**Avis délibéré de la mission régionale
d'autorité environnementale Hauts-de-France
sur le projet de création d'une plateforme logistique
exploitée par la société FM France
à Étrépilly et Château-Thierry (02)
Dossier de permis de construire présenté par la société Batilogistic**

Dossier de permis de construire et étude d'impact d'octobre 2022

n°MRAe 2022-6702

Localisation du projet (source : résumé non technique page 6, complété par la MRAe)

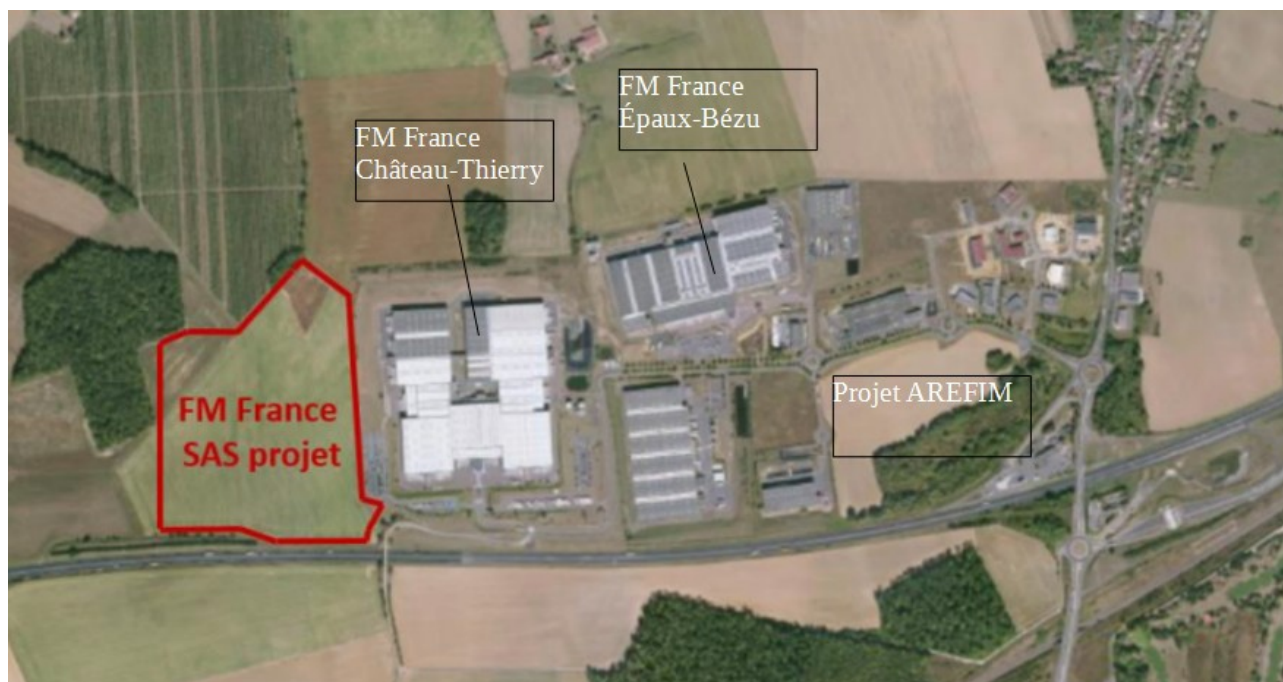
Le site de projet s'implante sur des parcelles agricoles cultivées en bordure de l'autoroute A4, en continuité de l'entrepôt existant FM France, sans que des synergies entre les deux sites n'aient été recherchées. Il jouxte des terres agricoles et des zones boisées.

L'autorité environnementale recommande d'analyser le projet d'entrepôt de FM France en lien avec l'entrepôt existant contigu pour minimiser les impacts (paysage, artificialisation des sols, etc.).

Plan masse du projet (source : dossier de permis de construire)

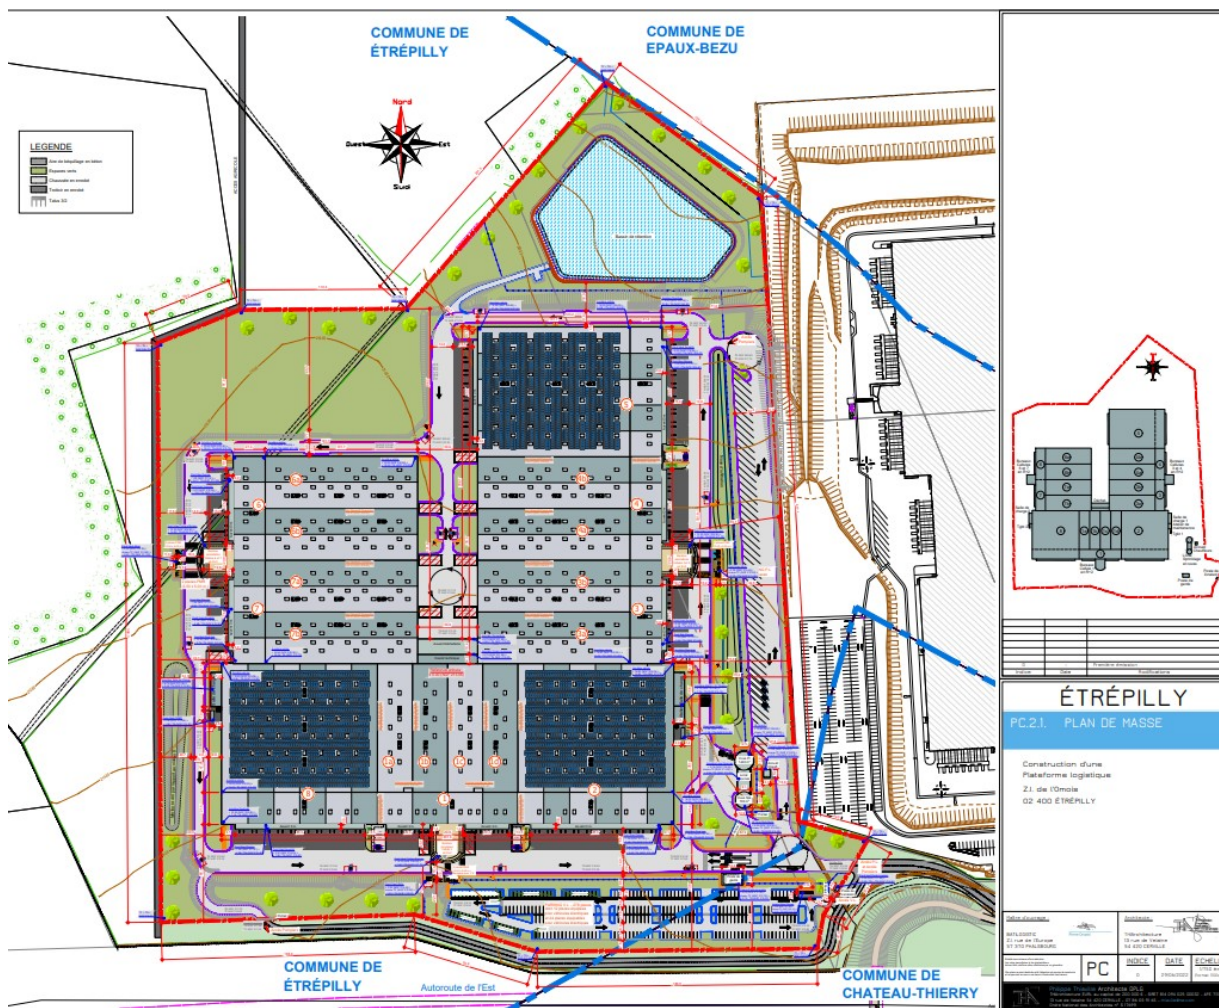
La superficie des panneaux photovoltaïques n'est pas précisée. Leur puissance est estimée à environ 3 000 kWc⁴ (étude d'impact page 41).

L'étude présente les aménagements paysagers prévus au travers de schémas de principe (coupes en travers) et de plans masse. Cependant ces aménagements n'apparaissent pas dans les plans du permis de construire. De plus, il convient de démontrer (par des photomontages) que ces aménagements seront suffisants pour limiter l'impact depuis les points de vue et de compléter les mesures de réduction des impacts le cas échéant, par exemple par la réalisation de merlons ou le choix de couleurs de façades.
